REGIONALNY DYREKTOR  
OCHRONY ŚRODOWISKA  
W KIELCACH

## PETYCJA

Po zapoznaniu się z "Raportem o oddziaływaniu przedsięwzięcia na środowisko "Zaprojektowanie i wykonanie robót budowlanych dla odcinka drogi ekspresowej S74 Przełom/Mniów - Kielce odc. Kielce (S74 węzeł Kielce Zachód) - Kielce (DK nr 73)", prosimy, by Regionalny Dyrektor Ochrony Środowiska jako instytucja stojąca na straży środowiska i działająca w interesie dobra publicznego, zapoznał się i rozważył skrupulatnie nasze pytania i wątpliwości, które dotyczą **realnego i prawdziwego wpływu tej drogi na przyrodę, jakość naszego życia oraz nieodwracalnych szkód jakie niesie jej realizacja**.

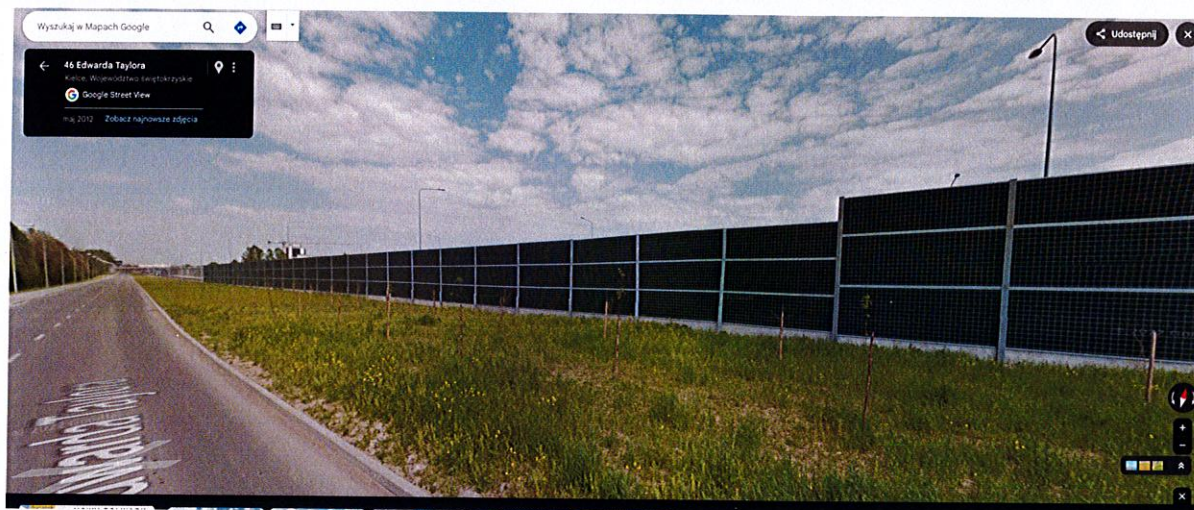
My, niżej podpisani mieszkańcy miasta Kielce, zwracamy się do Regionalnej Dyrekcji Ochrony Środowiska w Kielcach, wyrażając nasze głębokie zaniepokojenie i stanowczy sprzeciw wobec planowanej budowy drogi ekspresowej S74, której trasa ma przebiegać przez obszar naszego miasta. Jesteśmy świadomi znaczenia rozwoju infrastruktury komunikacyjnej, jednakże **proponowane rozwiązanie niesie za sobą szereg negatywnych konsekwencji, które w sposób nieakceptowalny wpłyną na wszystkie komponenty przyrodnicze miasta, integralność jego przestrzeni oraz jakość życia i przyszłość wszystkich Kielczanek i Kielczan**. W związku z powyższym pragniemy przedstawić nasze argumenty oraz wnioskować o powtórne, szczegółowe rozważenie **prawdziwych wariantów przebiegu tej drogi jako obwodnicy lub w drogi w prawdziwym, pełnym, podziemnym tunelu od granicy do granicy Kielc**.
